Commissione Tecnica di Verifica dell'Impatto Ambientale – VIA e VAS

Parere n. 3086 del 19/07/2019

Progetto:	<p style="text-align: center;"><i>Verifica di ottemperanza</i></p> <p>Progetto di completamento di Fiumicino Sud - Aeroporto Leonardo Da Vinci (RM) - DM VIA n. 236 del 8/08/2013. Verifica di ottemperanza prescrizioni: A.3 a) , A.3 b) , A.3 c) , A.3 d) , A.3 e) , A.3 f) , A.4, A.5, A.6, A.8, A.14 (fase in corso d'opera), A.19, A.20 - Stralcio secondo, seconda fase attuativa "Sistema Aerostazioni lato Est, lotto 2 - Estensione T1, Nodo Area imbarco D e Area Imbarco C" (progetto 19)</p> <p style="text-align: center;">ID_VIP: 4362</p>
Proponente:	<p style="text-align: center;">ENAC</p>

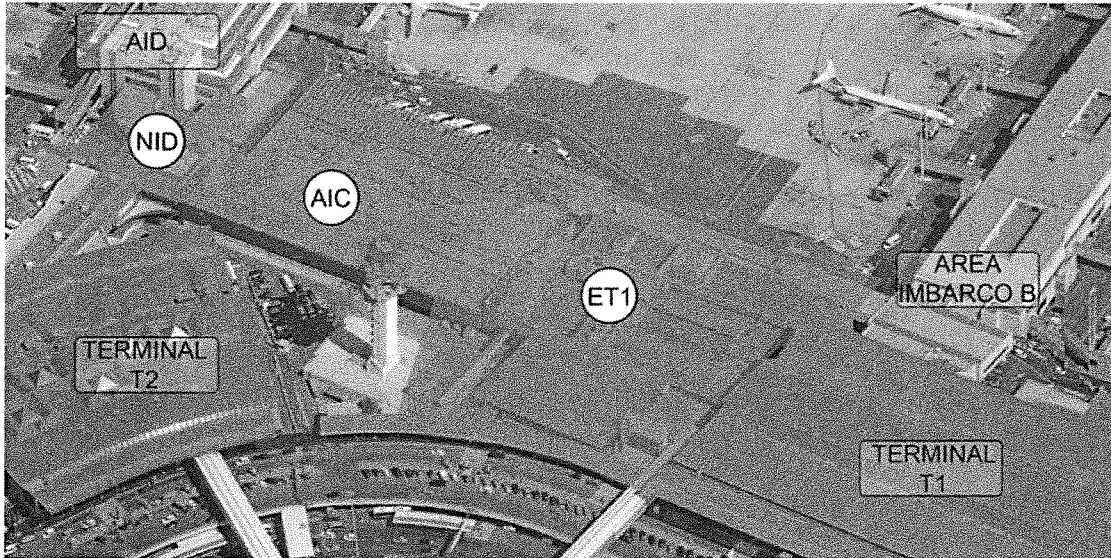
CONSIDERATO che il Proponente segnala che i lavori di FASEII, demolizione del corpo di collegamento AIB – AIC e completamento 'Piazza' non possono partire prima del 16° mese in quanto il collegamento pedonale e relativi flussi passeggeri potranno essere spostati dentro l'ET1 solo dopo aver realizzato la prima parte dell'ET1 (ventaglio) alle q.te +6.55 e 11.04, FASE I (durata: 16 mesi). I tempi previsti per i lavori di FASE II ed i completamenti di q.ta +1,72 sono pari a 8 mesi naturali e consecutivi considerando 3 mesi in sovrapposizione ai lavori di Fase III. I lavori di FASE III relativi alla galleria bagagli in arrivo non potranno essere realizzati se non dopo aver spostato gli attuali arrivi remoti (sotto radice AIB) in area ET1 come prevede la configurazione finale di progetto (solo dopo aver realizzato FASE II). Tempi previsti per i lavori di FASE III sono pari a 3 mesi naturali e consecutivi e possono partire dopo 5 mesi dell'inizio di fase II.

VALUTATO che alla luce delle indicazioni fornite dal Proponente non appare direttamente confermabile l'affermazione secondo la quale la prescrizione A.3b relativa alla necessità che in fase di progettazione di dettaglio sia "dettagli con la massima attenzione, e con l'ausilio di un progetto specifico, le misure per mitigare l'impatto acustico nelle aree aperte al pubblico durante tutta la fase dei lavori. In particolare dovranno prevedersi soluzioni architettoniche temporanee che consentano un livello ottimale delle qualità

VALUTATO che l'esame della documentazione come sopra indicato non è tale da consentire in via diretta di poter confermare detta affermazione, si ritiene necessario che il proponente al solo fine di chiarire detto aspetto presenti una nota specifica entro 30 giorni dal recepimento di detto parere;

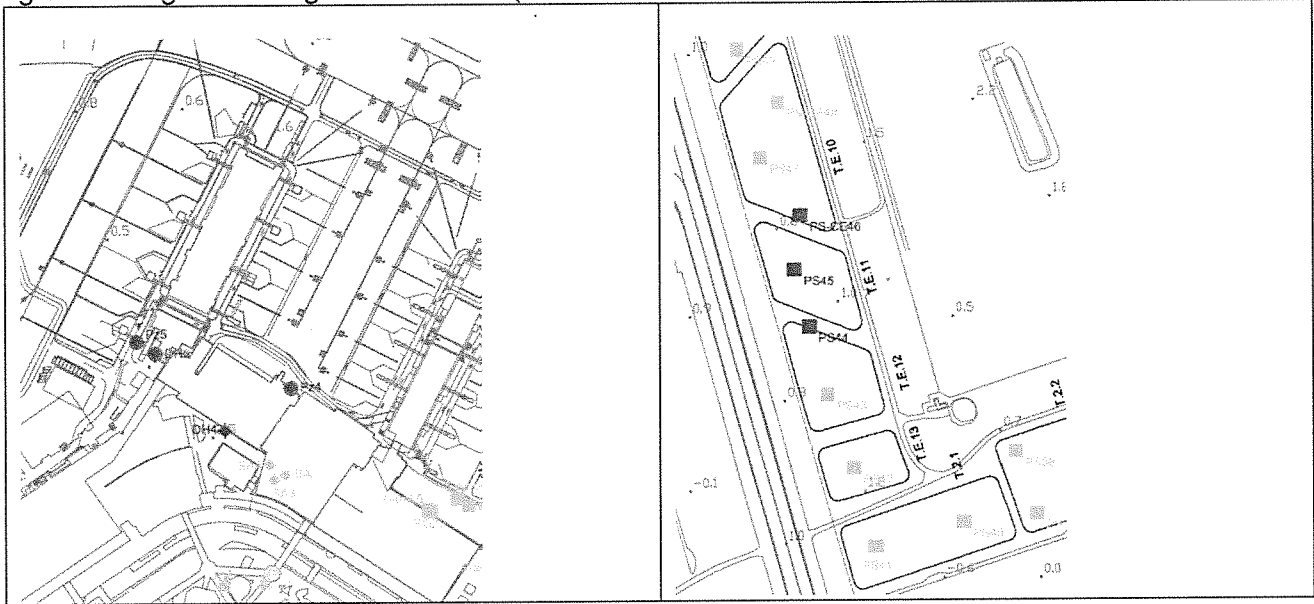
- AIC e NID: n. 4 sondaggi ambientali con prelievo di 11 campioni di terreno (a prof. variabile tra 1,2 e 7,0 m da p.c.);
- Terrapieno T.E.11: n. 3 pozzetti scavetto a mano con prelievo di 4 campioni alla profondità da p.c. di 0,10-0,50 m.

Ubicazione dell'area di progetto rispetto alla mappa rischio e fasce fluviali (PAI - AdB Tevere aggiornamento - 2014 – Tavola P5-Cf)

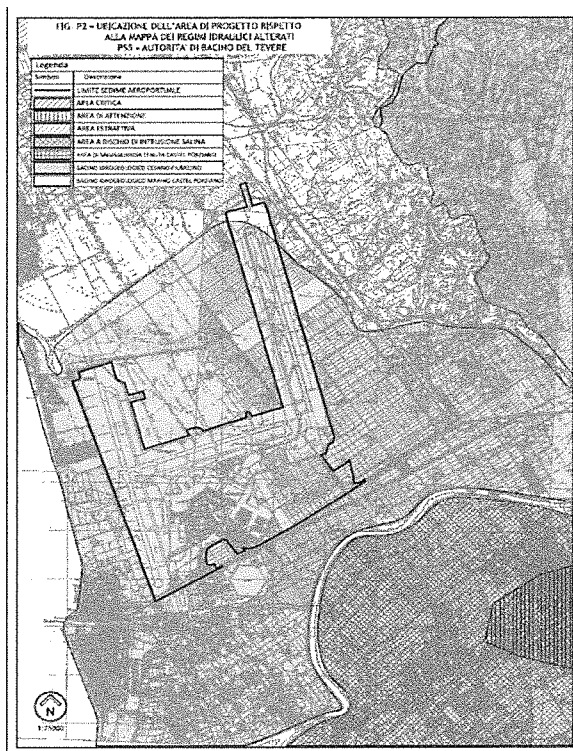
CONSIDERATO E VALUTATO che rispetto al Piano di Bacino la zona d'interesse ricade quasi interamente all'interno del territorio di competenza dell'Autorità di Bacino del fiume Tevere, ad esclusione di una porzione limitata del sedime aeroportuale (l'estremità settentrionale della Pista 3), che insiste sul territorio di pertinenza dell'Autorità dei Bacini Regionali del Lazio. Il Piano stralcio di Assetto Idrogeologico redatto dall'Autorità di Bacino del Fiume Tevere, ai sensi dell'art. 65, c. 8 del D.Lgs. n. 152/2006, è lo strumento di piano conoscitivo, normativo e tecnico-operativo mediante il quale sono pianificate e programmate le azioni e le norme d'uso finalizzate alla conservazione, alla difesa ed alla valorizzazione del sistema delle acque superficiali e sotterranee e i corridoi fluviali dell'intero bacino idrografico sulla base delle caratteristiche fisico-ambientali del bacino stesso. Ad oggi è stato approvato dall'Autorità di Bacino del Tevere, con Decreto Segretariale n.58 del 22 dicembre 2016, il Piano Stralcio 6. E' opportuno evidenziare che tale Piano stralcio, pur se immediatamente efficace con forza di variante del PAI, non si applica al Piano di Sviluppo Aeroportuale (PSA) di Fiumicino Sud in precedenza approvato. In coerenza a quanto definito dall'art.47, co.1 delle NTA del PAI questo prevede che per le aree disciplinate dall'art.28, come quelle interessate dal PSA, <<sono fatti i salvi i piani attuativi e quelli di lottizzazione per i quali alla data di entrata in vigore del presente Piano stralcio siano state stipulate le relative convenzioni ma le restanti realizzazioni nell'ambito dei suddetti piani, ivi compreso il rilascio dei singoli permessi a costruire, sono soggette al parere preventivo dell'Autorità competente alla tutela del vincolo>>. Il PSA ha valenza di piano attuativo e non richiede la sottoscrizione di convenzioni come nel caso delle lottizzazioni; non sono inoltre previste verifiche a valle dello stesso per la sua realizzazione e pertanto non è richiesta l'acquisizione del parere di autorità preposte al vincolo. Stante quanto sopra riportato si può concludere che il PS6 non prevede nuove valutazioni e non richiede quindi il coinvolgimento dell'Autorità di Bacino del fiume Tevere. Le valutazioni condotte, pertanto, sono state effettuate analizzando la documentazione precedente al PS6.

CONSIDERATO E VALUTATO che non applicandosi il PS6 al piano di sviluppo aeroportuale precedentemente approvato, è stato necessario effettuare le valutazioni in relazioni ai Piani Stralcio precedenti. In particolare, le figure riportate di seguito restituiscono la localizzazione dell'ambito aeroportuale all'interno delle mappe tematiche proposte dai tre strumenti di Piano per l'ubicazione dell'area di progetto rispetto alla mappa rischio e fasce fluviali (PAI - AdB Tevere aggiornamento - 2014 - Tavola P5-Cf) nonché per l'ubicazione dell'area di progetto rispetto alla mappa dei regimi idraulici alterati (PS5).
